Investycja
 Budowa siedziby Instytutu Historii Sztuki i Wydziału Nauk o Sztuce Uniwersytetu im. Adama Mickiewicza

Stadium
 Projekt techniczny

Tytuł rysunku
 Przekrój C-C (budynek A)_rewizja

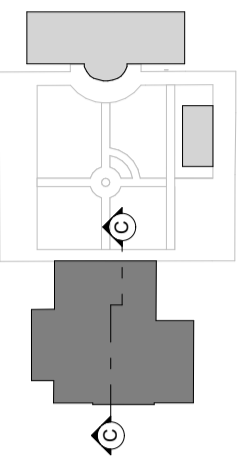
NR	OPIS	DATA
01	Zmiana sposobu podbitcia fundamentów - jst grouting i dodanie ścian dociskowych Wyburzenie i odbudowa dolnego biegu klatki schodowej Zmiana warstwy podłogi na gruncie Ze względu na nowe odkrytki zmienia warstwy stropu P3a, P4a, P5a, P5b	12.05.2026
